RIIR-Z.271.27.2023

Informacja o zapytaniach i odpowiedziach nr 2

Zamawiający informuje, że do postępowania przetargowego pn. **Budowa boiska wielofunkcyjnego wraz z zadaszeniem i budynkiem sanitarno-szatniowym przy Zespole Szkół w Stegna – etap 2**, wpłynęły zapytania. Poniżej treść zapytań i odpowiedzi.

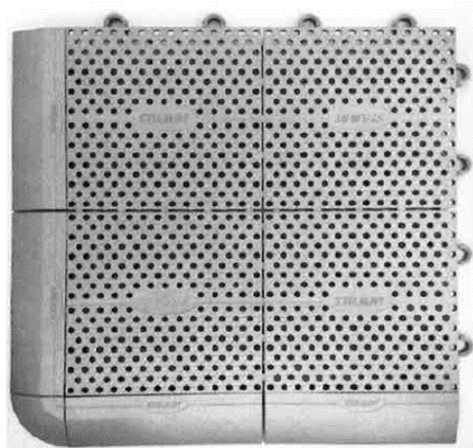
Proszę o informację jaka długość kabla zasilającego od stołu gruntowego do budynku?

Przyjąć 76 m kabla.

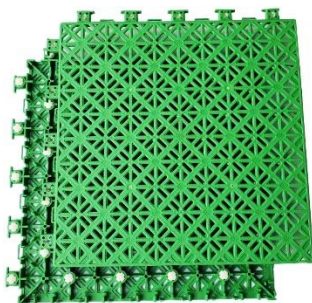
Powyższe zapisy i zdjęcie wskazują jednoznacznie na jeden wzór otworów w płytach polipropylenowych. Pragnę zaznaczyć, iż różni producenci mają różne wzory ażuru lub inaczej mówiąc różne kształty otworów oraz różne ich rozmieszczenie na płytach. Zapis i zdjęcie wskazują na konkretny wzór, a co za tym idzie na konkretny produkt co jawnie ogranicza konkurencję.

Ponadto powyższe zapisy pozostają w sprzeczności, gdyż słowo ażurowy/ ażur, cytując za Słownikiem Języka Polskiego, to «wzór tworzony przez układ otworów». Zgodnie z tą definicją nawierzchnia ze zdjęcia załączonego przez zamawiającego jest ażurowa, co więcej wymaganie z przetargu „...płyta modularna o pełnej gładkiej powierzchni wykonanej z polipropylenu z otworami punktowymi...” również zgodnie z definicją słowa ażur, jest ażurowa.

W związku z powyższym, wnosimy o dopuszczenie nawierzchni polipropylenowej jak na zdjęciu poniżej. Posiada ona pełną gładką powierzchnię z otworami o różnych kształtach.

Pragniemy dodać, iż kształt i układ otworów w powierzchni płyt modułowych nie ma absolutnie żadnego znaczenia dla jej właściwości użytkowych, parametrów sportowych, grywalności itd. Wnosimy zatem o dopuszczenie produktu jak na zdjęciu powyżej.

Dopuszcza się zastosowanie nawierzchni modułowej o innym wzorze z zachowaniem wysokiej jakości produktu.

Inwestor musi zatwierdzić wybór nawierzchni przed jej zamówieniem
